Пример обработки профилей под установку планки ответной верхней арт. 3012.00 и планки ответной в пол Giesse арт. 02144

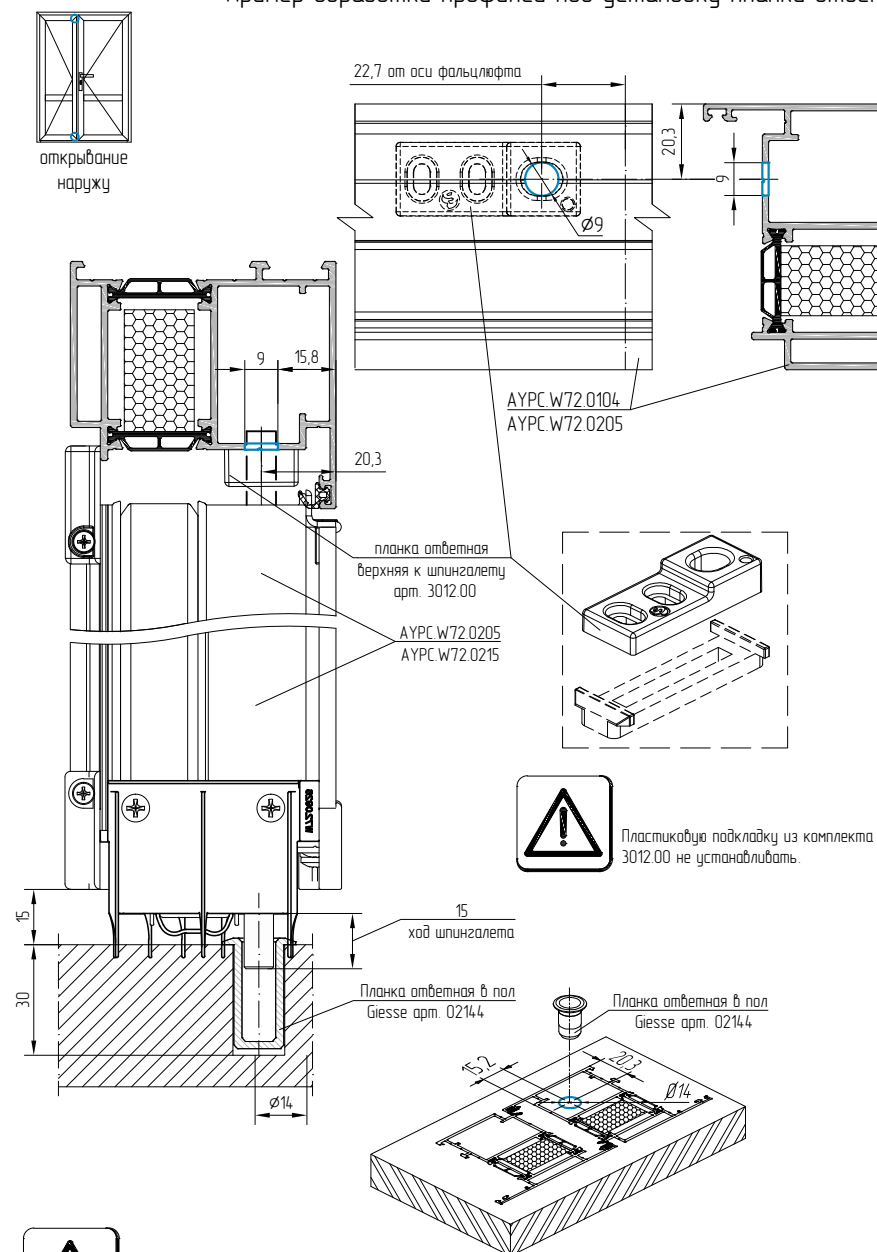
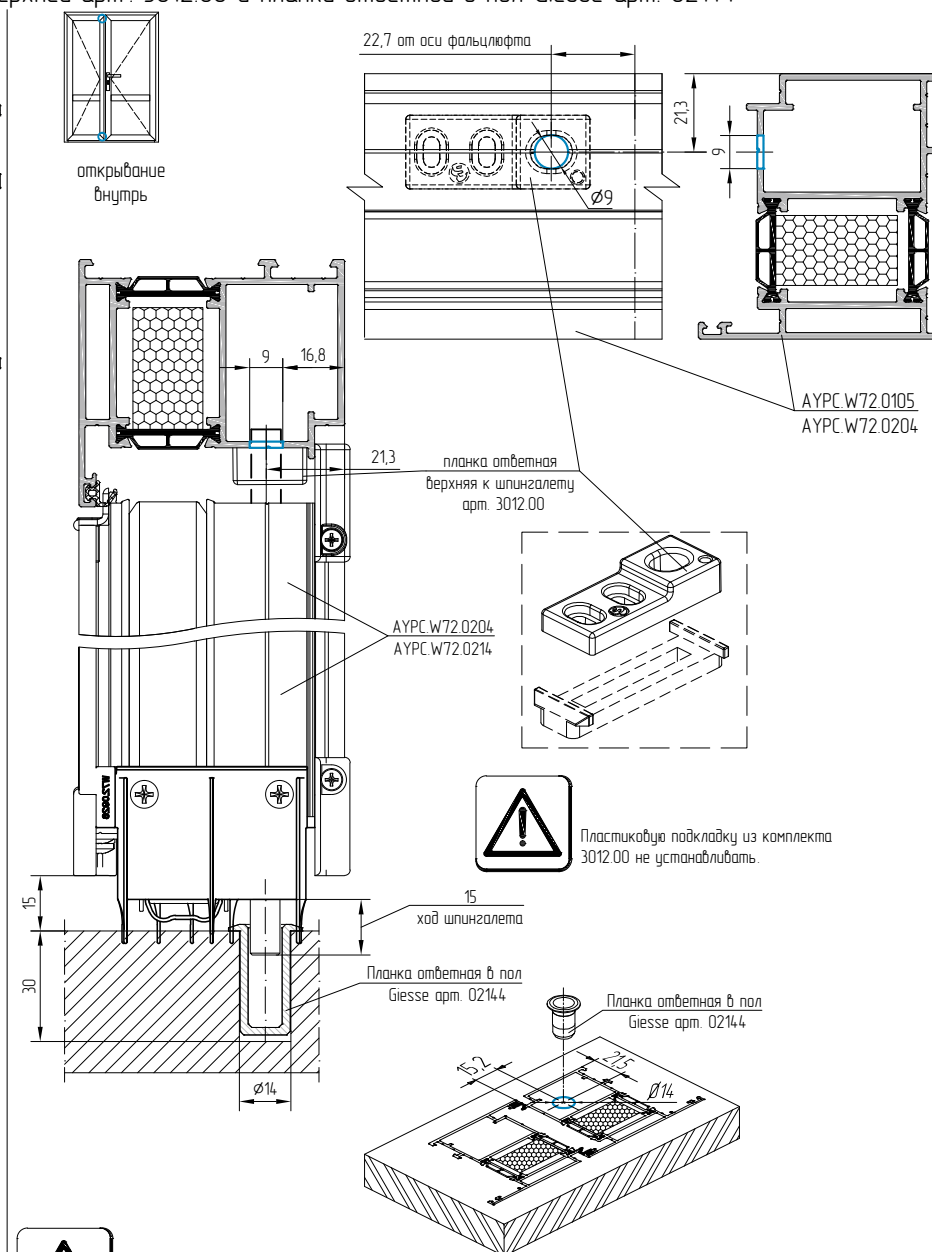
Вместо планки ответной нижней к шпингалету арт. 3009.00 устанавливается планка ответная в пол Giesse арт. 02144

Вместо планки ответной нижней к шпингалету арт. 3009.00 устанавливается планка ответная в пол Giesse арт. 02144
